**AVIS RELATIF À LA PROTECTION
CONTRE LES EVENTUELS EFFETS NOCIFS ET NUISANCES
PROVOQUÉS PAR LES RAYONNEMENTS NON IONISANTS
GÉNÉRÉS PAR DES ANTENNES ÉMETTRICES STATIONNAIRES**

Commune : VERVIERS - Exploitant : ORANGE

Référence exploitant : 615L1_1 & 32615L1_1 & 42615L1_1 & 52615L1_1

Rapport n° 4204 / 2024

Figure 2 : Vue en plan des installations d'antennes dans un rayon de 300 mètres autour de l'installation faisant l'objet de la demande d'avis

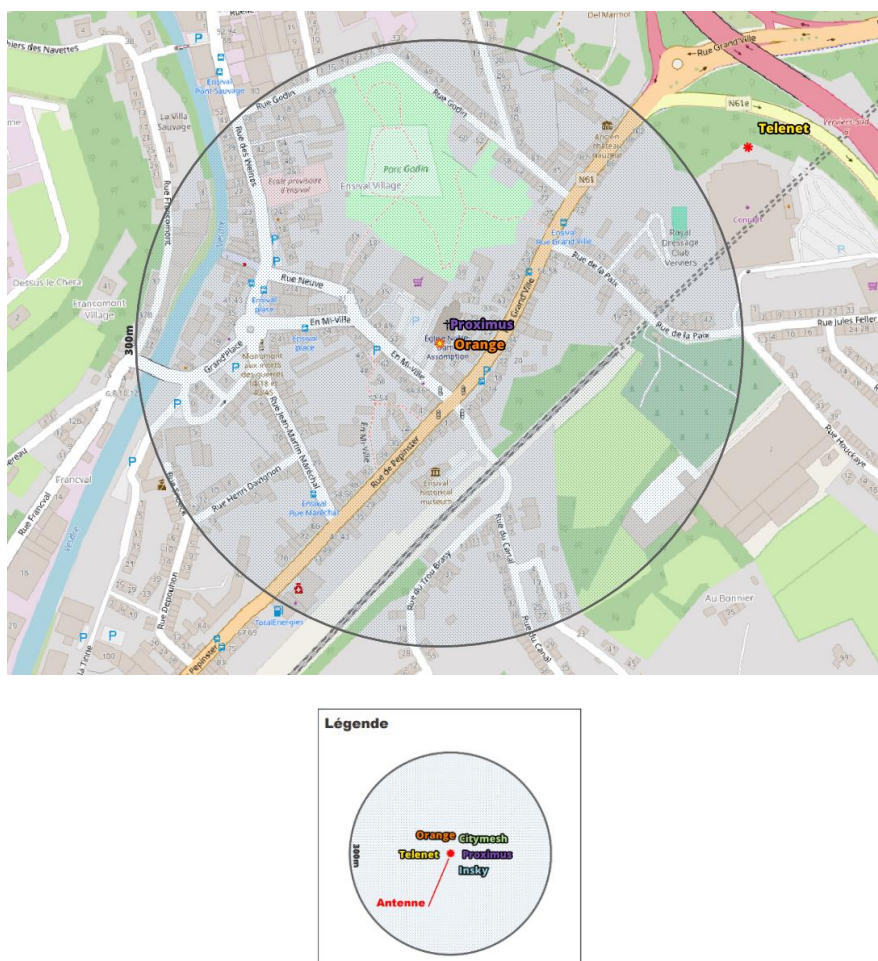
Le plan en projection verticale de la figure 2 indique la localisation des installations d'antennes émettrices stationnaires visées par le décret et situées dans un rayon de 300 mètres autour de l'installation référencée dans le paragraphe 2 et localisée au centre du cercle. Les données de localisation de ces antennes et les avis correspondant sont accessibles via le cadastre en ligne des antennes émettrices stationnaires⁸. Les installations prises en compte dans l'évaluation du respect de la limite cumulative sont les installations d'antennes émettrices déclarées en service par l'exploitant à la date du présent avis, à l'exception de l'installation référencée dans le paragraphe 2 et éventuellement d'autres installations ayant fait l'objet d'une demande d'avis à la même date et qui sont situées à l'intérieur de la zone de 300 mètres de rayon.

Compte tenu des considérations ci-dessus, il apparaît que l'intensité du rayonnement électromagnétique généré, dans les lieux de séjour situés dans un rayon de 300 mètres autour de l'installation référencée dans le paragraphe 2, par l'ensemble des antennes émettrices stationnaires de l'ensemble des exploitants du même site d'antennes émettrices stationnaires respecte la limite fixée à l'article 4, § 2 du décret.
